【資料1-4 強度に関する説明書 別添2-4 建屋の強度計算書】

高浜発電所第1号機 設計及び工事計画変更認可申請書の一部補正 補正前後比較表

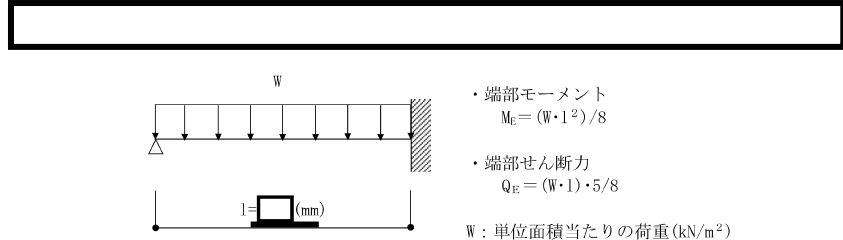
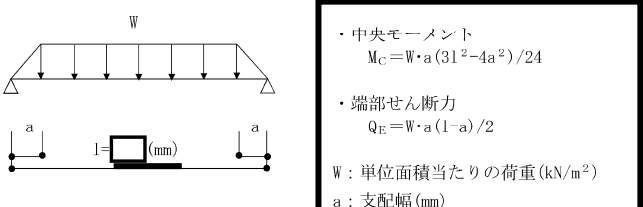
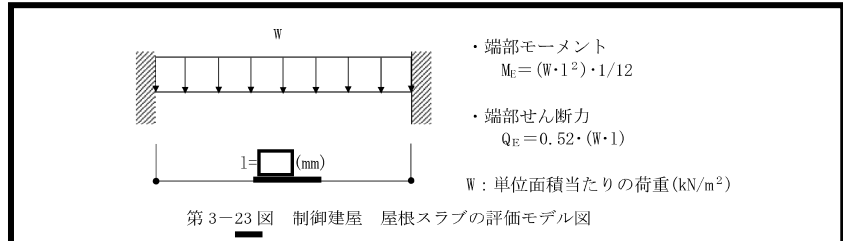
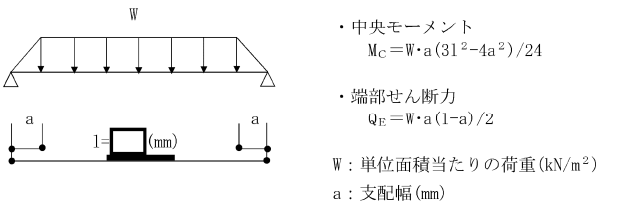
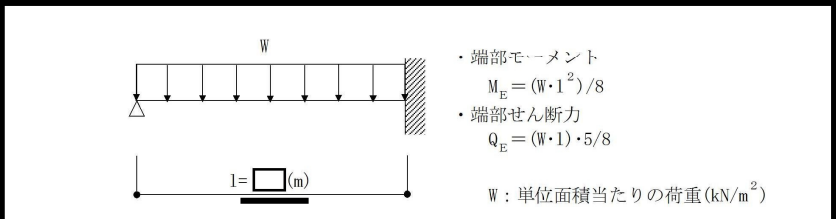
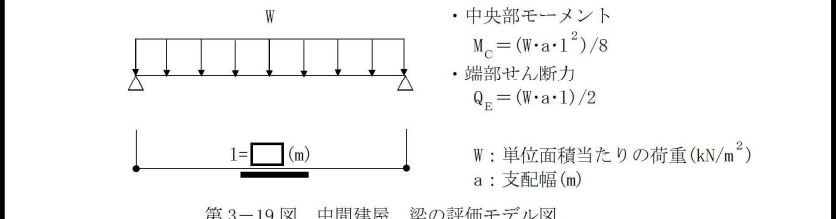
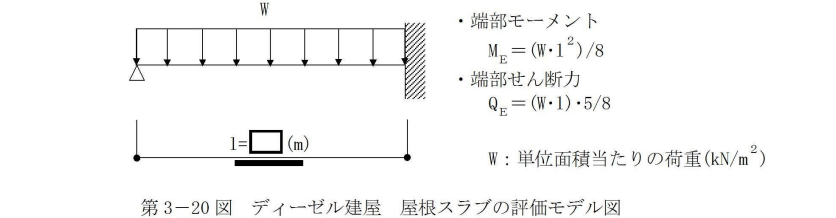
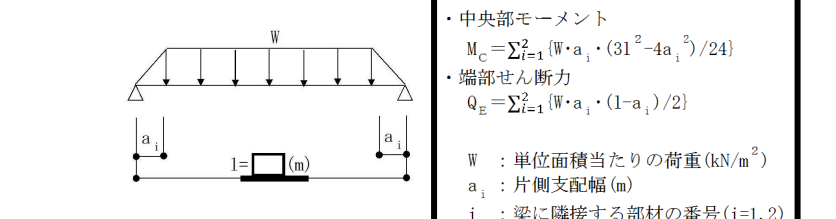
変更前	変更後	備考
<div data-bbox="350 436 1133 693"> <p>第3-17図 燃料取扱建屋 屋根スラブの評価モデル図</p> <ul style="list-style-type: none"> ・端部モーメント $M_E = (W \cdot l^2) \cdot 1/12$ ・端部せん断力 $Q_E = 0.52 \cdot (W \cdot l)$ <p>W: 単位面積当たりの荷重 (kN/m²) l: (mm)</p> </div>	<div data-bbox="1448 436 2231 682"> <p>第3-14図 補助建屋 屋根スラブの評価モデル図</p> <ul style="list-style-type: none"> ・端部モーメント $M_E = (W \cdot l^2) / 8$ ・端部せん断力 $Q_E = (W \cdot l) \cdot 5/8$ <p>W: 単位面積当たりの荷重 (kN/m²) l: (m)</p> </div>	<p>(前頁記載内容繰り下がり)</p> <p>図表削除に伴う図表番号の変更</p>
<div data-bbox="350 714 1133 966"> <p>第3-18図 燃料取扱建屋 梁の評価モデル図</p> <ul style="list-style-type: none"> ・中央モーメント $M_C = W \cdot a \cdot (3l^2 - 4a^2) / 24$ ・端部せん断力 $Q_E = W \cdot a \cdot (l - a) / 2$ <p>W: 単位面積当たりの荷重 (kN/m²) a: 支配幅 (mm)</p> </div>	<div data-bbox="1448 714 2231 966"> <p>第3-15図 補助建屋 梁の評価モデル図</p> <ul style="list-style-type: none"> ・中央部モーメント $M_C = (W \cdot a \cdot l^2) / 8$ ・端部せん断力 $Q_E = (W \cdot a \cdot l) / 2$ <p>W: 単位面積当たりの荷重 (kN/m²) a: 支配幅 (m)</p> </div>	<p>評価対象部位追加に伴う変更</p> <p>図表削除に伴う図表番号の変更</p>

<div data-bbox="350 987 1133 1239"> <p>第3-19図 中間建屋 屋根スラブの評価モデル図</p> <ul style="list-style-type: none"> ・端部モーメント $M_E = (W \cdot l^2) / 8$ ・端部せん断力 $Q_E = (W \cdot l) \cdot 5/8$ <p>W: 単位面積当たりの荷重 (kN/m²) l: (mm)</p> </div> <div data-bbox="350 1249 1133 1501"> <p>第3-20図 中間建屋 梁の評価モデル図</p> <ul style="list-style-type: none"> ・中央モーメント $M_C = W \cdot a \cdot (3l^2 - 4a^2) / 24$ ・端部せん断力 $Q_E = W \cdot a \cdot (l - a) / 2$ <p>W: 単位面積当たりの荷重 (kN/m²) a: 支配幅 (mm)</p> </div>	<div data-bbox="1448 987 2231 1239"> <p>第3-16図 燃料取扱建屋 屋根スラブの評価モデル図</p> <ul style="list-style-type: none"> ・端部モーメント $M_E = (W \cdot l^2) / 12$ ・端部せん断力 $Q_E = 0.52 \cdot (W \cdot l)$ <p>W: 単位面積当たりの荷重 (kN/m²) l: (m)</p> </div> <div data-bbox="1448 1249 2231 1501"> <p>第3-17図 燃料取扱建屋 梁(トラス)の評価モデル図</p> <p>P: 直交梁等から受ける荷重 (kN) (設計時長期荷重作用時の P = <input type="text"/> kN)</p> <p>(単位: m)</p> </div>	<p>図表削除に伴う図表番号の変更</p> <p>評価対象部位追加に伴う変更</p> <p>図表削除に伴う図表番号の変更</p> <p>(次頁への記載内容繰り下がり)</p>
